PC15ボディ変更

変更内容

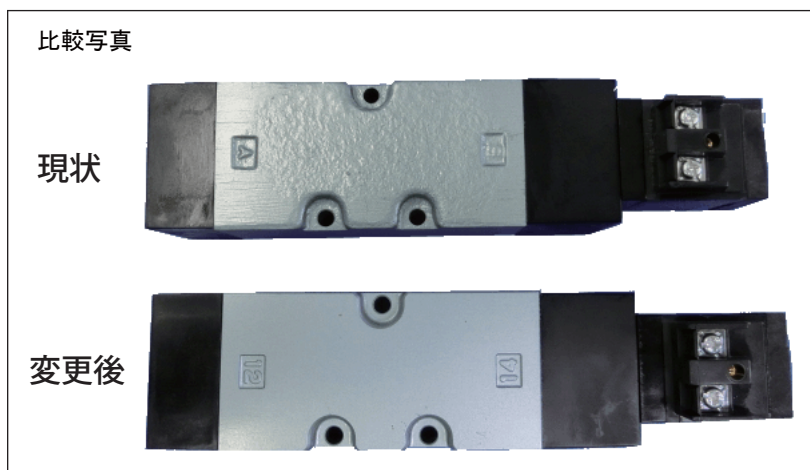
PC15シリーズのボディ金型更新に伴い、外観が一部変更になります。
この変更によるカタログの変更、仕様変更などはございません。

【相違点】

- 外観 製品上面の仕上がりは更新後の方がきれい(写真参照)
- 表示 JIS B 8380 : 2002に準拠
現状 : 「A」「B」
更新 : 「12」「14」
